Saksframlegg

3-053 E6 Kvithammar – Åsen – 2.gangsbehandling av detaljreguleringsplan

Figur 7: Kartutsnitt alternativ 1. Formålet «annen veggrunn - grøntareal» (mørk grønn) ligger øst for «annen veggrunn - tekniske anlegg» (mørk grå).

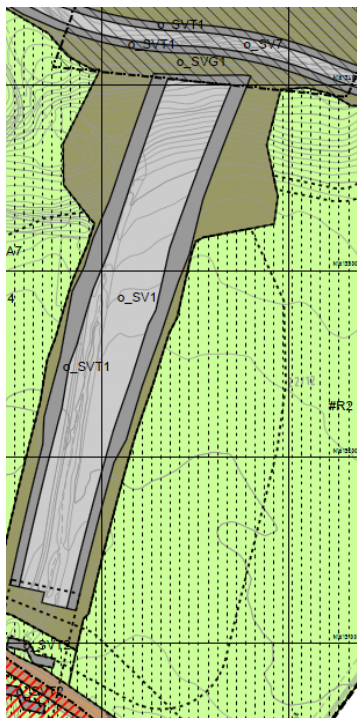
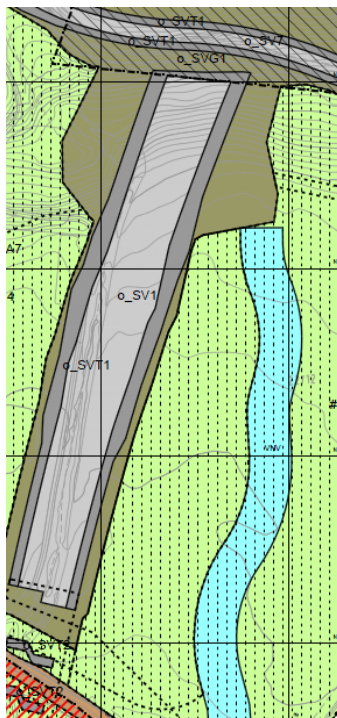
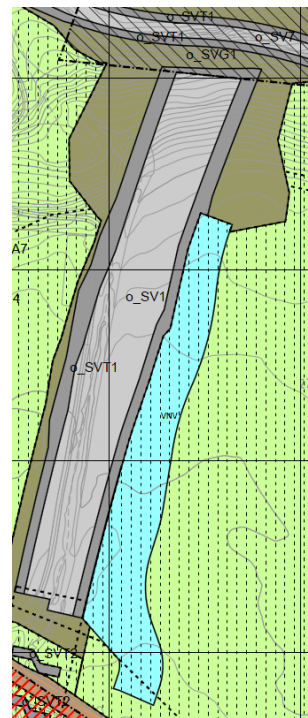
Kommunedirektøren er enig med Nye Veier om at hvis bekken skal være åpen, så er 2A det beste alternativet for de fleste andre interesser enn landbruk. Sammenlignet med de andre åpne alternativene scorer 2A best på materialutnyttelse (store fyllinger hvor tunnelstein kan bli benyttet), minst trafikkbelastning (alternativet med minst bortkjøring av masser), lavest CO₂-utslipp knyttet til både transport og geotekniske stabiliseringstiltak, samt et minimum av andre miljøbelastninger som støv og støy.

Kommunedirektøren er samtidig enig i FM sin betraktning om at 2B er et godt kompromiss med hensyn til både landbruket og naturmangfoldet, med de forutsetningene FM har satt til kantsonebreidde og et naturhermende og buktende bekkeløp. For landbruket sin del er det en vesentlig fordel med 2B hvor man i større grad får sammenhengende dyrka mark. Med en rett kantsoner legger 2B også til rette for en effektiv drift av dyrka marka samtidig som den åpne bekken kan ivareta sine mange funksjoner der den bukker seg innenfor kantsonen. Bekken blir lagt i bunnen av vegfyllingen. Med etablering av kantvegetasjon helt opp til toppen av fyllingen, hvor det allikevel ikke kan være dyrka mark grunnet hellingsgraden, vil kantvegetasjonen gradvis bli mer enn 12 m når man beveger seg sørover langs bekken. For naturmangfoldet er dette en fin bonus og et viktig bidrag til å få en god viltkorridor mellom Forbordsfjellet og resten av Skatvalslandet.

Totalt vurderer kommunedirektøren at lukket bekk gir mest dyrka mark mens åpen bekk i løsning 2A gir best resultat for mange andre områder. Løsningen omtalt som 2B blir vurdert

som et godt kompromiss mellom lukket bekk og alternativ 2A. Planforslaget blir derfor lagt fram med åpen løsning for Raudhåmmårbekken øst for ny E6, tett inntil bratt og smal fylling.
